AVIS DU COMITÉ JACQUES-VIGER

Réuni le 12 janvier 2024

Nouveau secteur de densité 20-T4

C24-RDPPAT-01

L'actuel secteur 20-T1 est bordé en rouge, le nouveau secteur proposé 20-T4 est en violet, et le projet à l'origine de la demande en jaune. (Image tirée de la documentation fournie par l'Arrondissement)

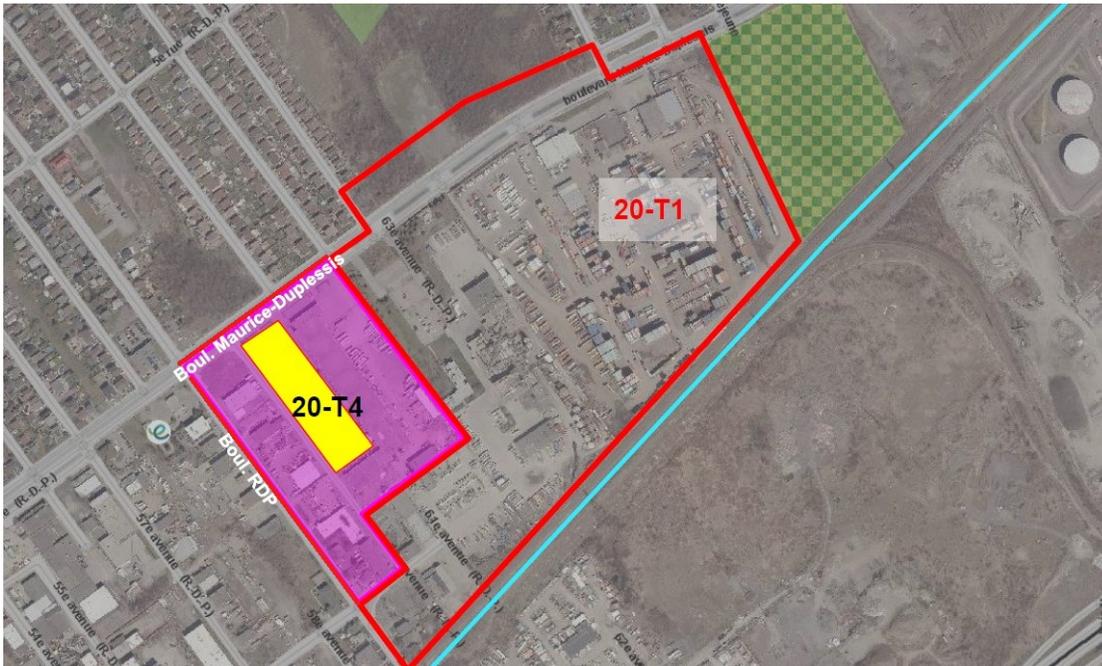
Le Comité Jacques-Viger remercie les requérants pour leur présentation claire et détaillée. Rappelant qu'il ne s'agit pas du premier projet qu'il étudie et qui découle d'une vision de développement économique du Secteur industriel de la Pointe-de-l'Île (SIPI), il trouve intéressant de voir comment évolue cet ambitieux projet de requalification industrielle. Pour ce qui est de la modification du Plan d'urbanisme créant un nouveau secteur de densité 20-T4 à même le secteur existant 20-T1, le CJV la juge justifiée et s'y déclare favorable.
